Stellungnahme zum Bundesverkehrswegeplan 2030

PRO BAHN Landesverband Hessen e.V.

30.4.2016

Vorhaben 2-004-V03 Korridor Mittelrhein: Zielnetz I (umfaßt u.a. NBS Frankfurt – Mannheim)

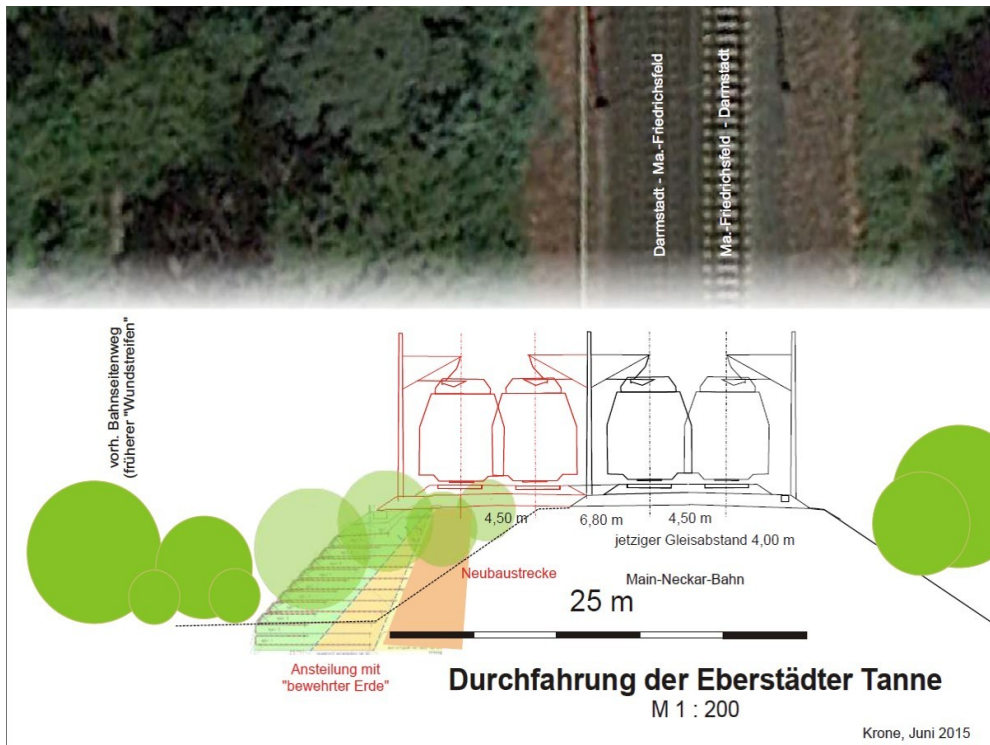
PRO BAHN Hessen hält demgegenüber an der im gültigen Regionalplan für Süd-Hessen festgelegten Trasse (Variante IV aus dem ROV) fest. Diese führt von Norden kommend ausschließlich über den Hbf Darmstadt entlang der Main-Neckarbahn bis südlich des Pfungstädter Moores. Wenn die Main-Neckarbahn zwischen Darmstadt Hbf und Südbhf von 2 auf 4 Gleise ausgebaut wird und den steigenden Güterverkehr ohnehin verkraften muss, wird bei der Durchfahrung von Wohnsied-

lungsgebieten nach den Lärmschutzvorschriften des Bundes-Immissionsschutzgesetzes verstärkter Schallschutz - z.B. in Form eines gedeckelten Trops – erforderlich (siehe Fotomontage Werner Krone auf Foto Walter Kuhl). Im Raum Eberstadt ist nur eine Verbreiterung des Bahndammes von 2 auf 4 Gleise erforderlich.
